DETERMINAZIONE DEL DIRIGENTE Servizio VIA/VINCA 18 novembre 2024, n. 739
**ID VIA 1040 – Procedura ex art. 6, comma 9 del D.lgs. n. 152/2006 e ss. mm. ii. – Progetto per la costruzione ed esercizio di un impianto eolico per la produzione di energia elettrica avente potenza nominale pari a 14 MW ubicato nei territori comunali di Lesina (FG) e San Paolo Civitate (FG). Proponente DEA S.r.l.
Modifica del modello e riduzione del numero di aerogeneratori.**

**Lista di controllo per la valutazione preliminare
(art. 6, comma 9, D.Lgs. 152/2006)**

1. Titolo del progetto
Progetto per la costruzione ed esercizio di un impianto eolico per la produzione di energia elettrica avente potenza nominale pari a 14 MW ubicato nei territori comunali di Lesina (FG) e San Paolo Civitate (FG).

Figura 5 Configurazione proposta modifica layout

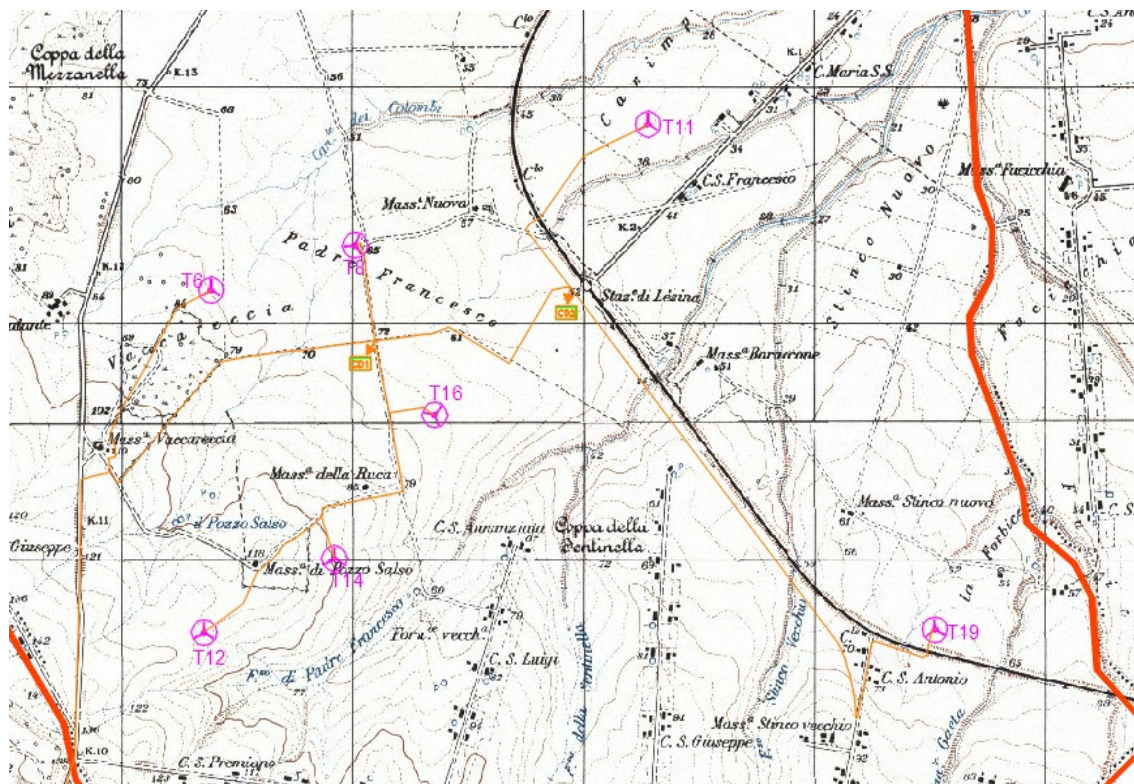
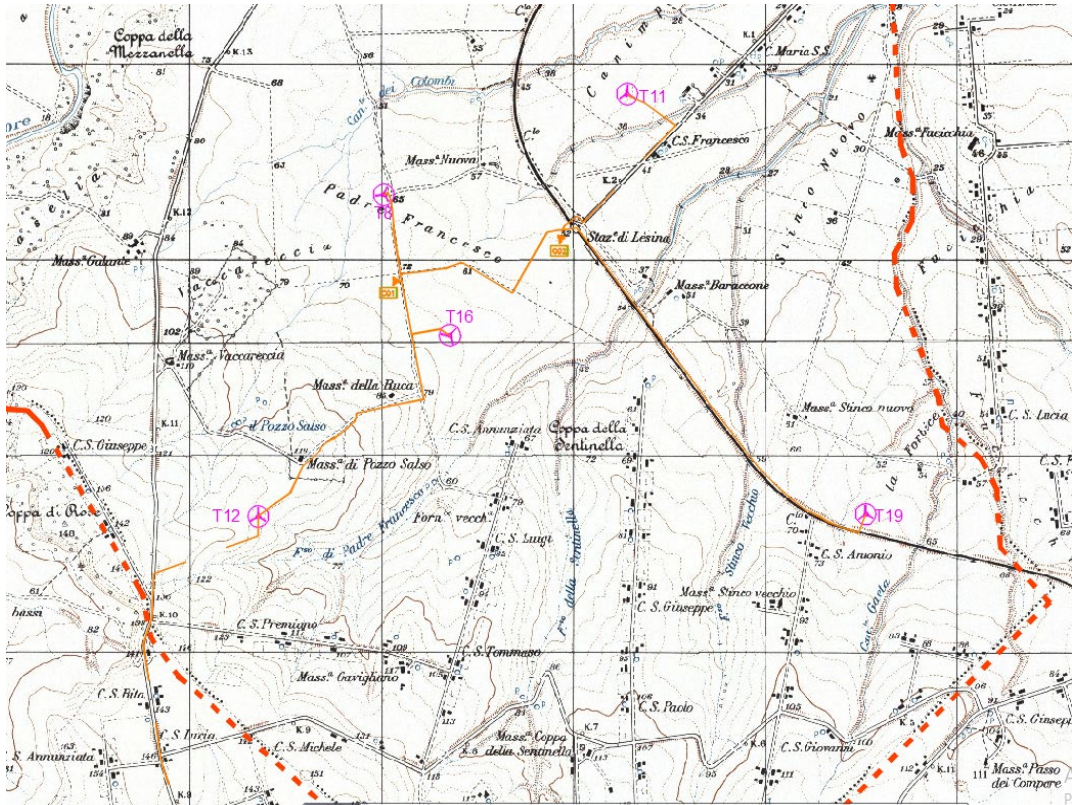
La società propone di ridurre gli aerogeneratori da 7 a 5 con una variazione della potenza totale che passa da 14 MW a 21 MW. In particolare saranno eliminati gli aerogeneratori denominati T6, e T14, mentre resteranno gli aerogeneratori denominati T8, T11, T12, T16, e T19.

Riducendo il numero di aerogeneratori del 28,57% rispetto al progetto originario si ha una diminuzione sia sull'impatto visivo che sull'effetto cumulo con gli aerogeneratori esistenti. Inoltre si riducono di conseguenza anche le opere civili da realizzare e i relativi impatti generali sull'ambiente, a fronte di una maggiore fattibilità economica dell'impianto.

Gli aerogeneratori non hanno subito spostamenti.

Complessivamente l'area dell'intervento non varia rispetto al progetto originario ma subisce una riduzione percentuale del 10%, confinando le turbine in un areale più compatto.
